# *Ministero della Transizione Ecologica*

**Parere n. 23 del 11/07/2022**

<b>Progetto</b>	<p><i>Istruttoria Valutazione Impatto Ambientale</i></p> <p><b>Progetto di un impianto di produzione agro-voltaico integrato, della potenza di picco pari a 62,148 MW sito nel comune di Manfredonia (FG) - località "Borgo Mezzanone - Macchia Rotonda"</b></p> <p><b>ID_VIP: 7579</b></p>
<b>Proponente</b>	<p><b>ENERGIE ALTERNATIVE SRL</b></p>

## La Commissione Tecnica PNRR-PNIEC

**Figura 11** – Stato dei luoghi rispetto alla presenza di FER: **a)** assenza impianti fotovoltaici (Fonte: portale puglia.com) **b)** presenza di impianti eolici (Fonte: portale pubblico GSE)

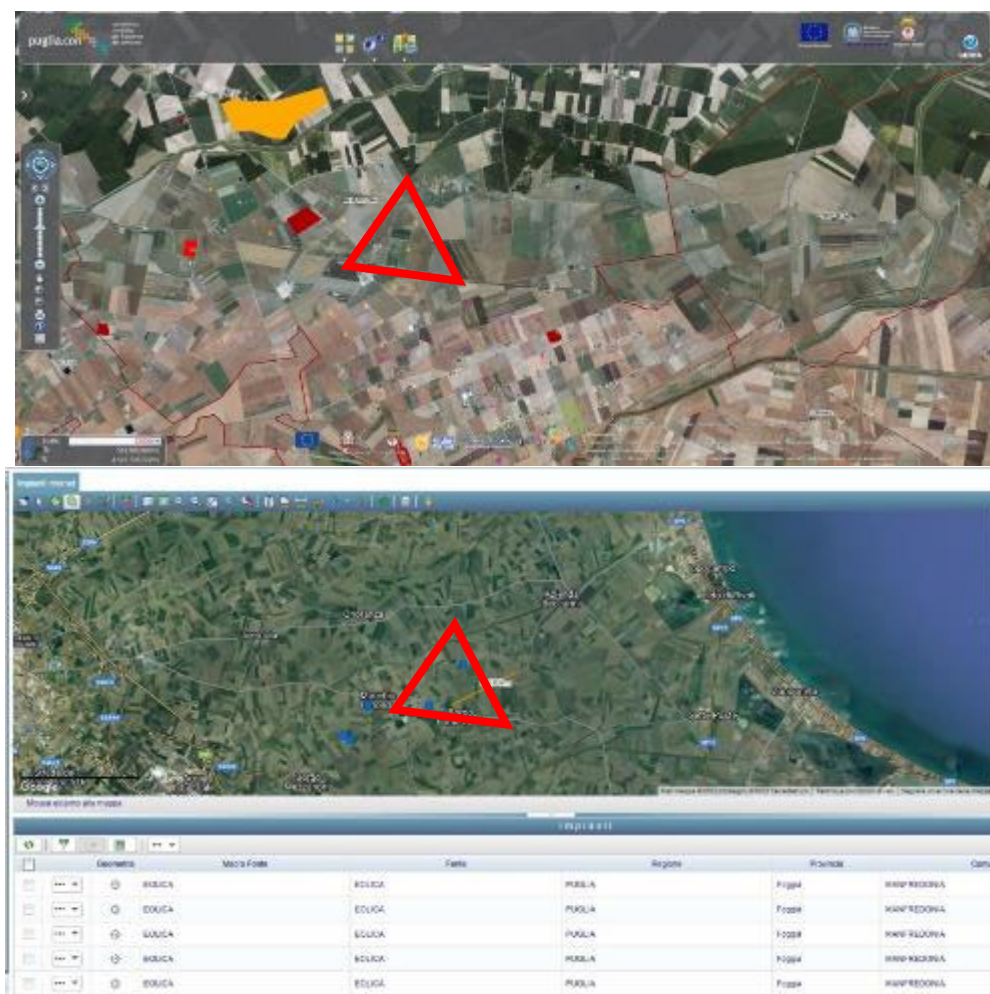
Da una verifica d'ufficio effettuata dalla Commissione sul portale pubblico Puglia.con in data 28/05/2022 (Figura 11a) e sul portale Atlaimpianti del GSE<sup>6</sup> (Figura 11b) è stato possibile confermare quanto rilevato dal Proponente rispetto alla presenza di numerosi aerogeneratori nell'intorno dell'area di impianto (due dei quali nell'area stessa d'impianto), mentre nell'area di valutazione ambientale (AVA) di raggio pari a 6 volte quello di un cerchio con superficie equivalente a quella dell'area d'impianto, sono presenti due impianti fotovoltaici. Il valore IPC di pressione cumulativa sul suolo calcolato dal Proponente risulta pari a 0,68%, inferiore, quindi, al valore del 3% indicato come "favorevole" dalla letteratura tecnica<sup>7</sup>.

**Figura 12** – Localizzazione delle stazioni di monitoraggio WISE Reporting 2016 in riferimento all'area di progetto

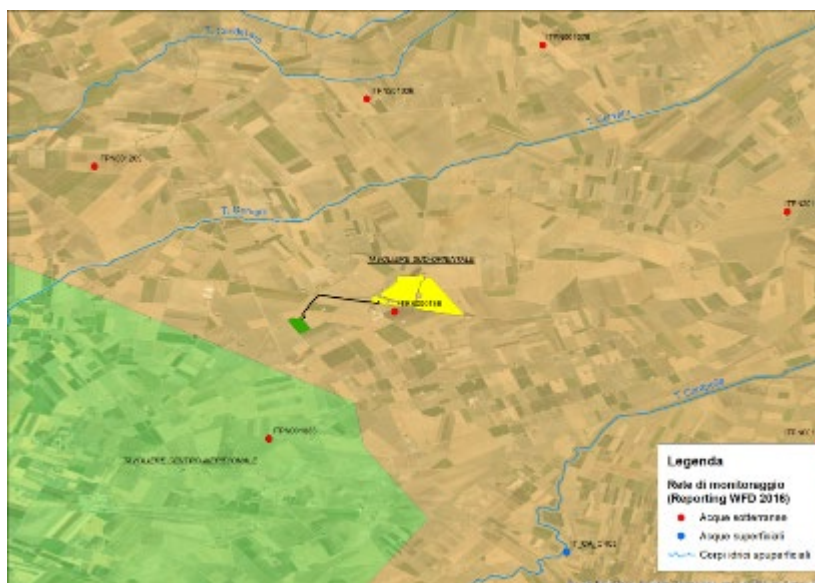
La Commissione rileva che non sono state riportate analisi chimico fisiche dei pozzi artesiani. Si ritiene necessario includere alcune determinazioni analitiche sulle acque superficiali e di falda nel Progetto di

Monitoraggio Ambientale tenendo conto delle stazioni di monitoraggio WISE Reporting 2016 (Reporting 2022 in fase di invio, dato ancora non disponibile) in riferimento alla localizzazione del progetto come da verifica della Commissione (Figura 12).
